DODATEK č. 2 KE SMLouvĚ O DíLO SD / 2018 / 0064 / 150

Stavba: REKONSTRUKCE ZÁZEMÍ A ZKVALITNĚNÍ VYBAVENÍ AZYLOVÉHO DOMU
PSYCHOCENTRA DOMEČEK HODONÍN, o.p.s.

Z m ě n o v ý l i s t

„(Strop havárie – nosná část nad 2.NP)“

Obrázek 2: Pohled na typické poškozené místo

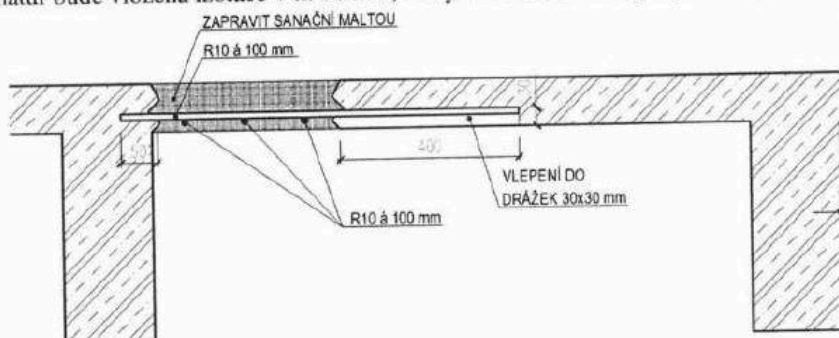
5.1. V rámci stavebních úprav interiéru ve 2.NP došlo k odkrytí podhledů a objevení lokálních poškození stávajícího železobetonového stropu, viz přiložená fotodokumentace.

5.3. Současně byly na některých místech železobetonového trámového stropu objeveny typické mapy krystalických solí, které jsou znakem zatékání. Došlo tak k postupné degradaci železobetonové desky.

- ustanovení:
- 6.1.1. Prohlídka neodhalí žádné známky poškození, přetížení nebo degradace – nevyhovuje – byly objeveny místa jak lokálního poškození, tak degradačních procesů.

7.1. V souladu s bodem 6.1.1. je nutné provést sanaci lokálních poškození. Místa budou ošetřena opětovným vložením výztuže a následným zapravením prostupů. Postup:

- 7.1.1. Provede se pečlivá prohlídka ŽB stropu, dojde k označení a soupisu veškerých míst, kde je patrné lokální poškození desky.
- 7.1.2. Tato místa budou zbavena veškerých volných nebo uvolněných částí materiálu, kde je třeba, bude stropní deska v okolí otvoru poškození upravena.

- 7.1.3. Navrhuje se plná reprofilace desky – přešíť kaverny výztuží. Navrhuje se vlepení výztuže R10 á 100 mm v obou směrech (příčněm na železobetonový trám a podélně s trámem) do drážek provedených do zdravého materiálu. V desce bude výztuž vlepena chemicky sanační maltou do drážek 30x30 mm délky min 400 mm. Do trámu bude výztuž nakotvena do hloubky 50 mm (opět chemicky sanační maltou – např. Sika AnchorFix). U otvorů do vnějšího rozměru 500x500 mm bude aplikována pouze výztuž rovnoběžná s trámy.

- 7.1.4. Otvory se vyplní opravnou reprofilační maltou (např. Sika MonoTop). Kolem prostupujících vedení armatur bude vložena izolace v tl. 10 mm, kterým budou armatury separovány do sanační vrstvy.
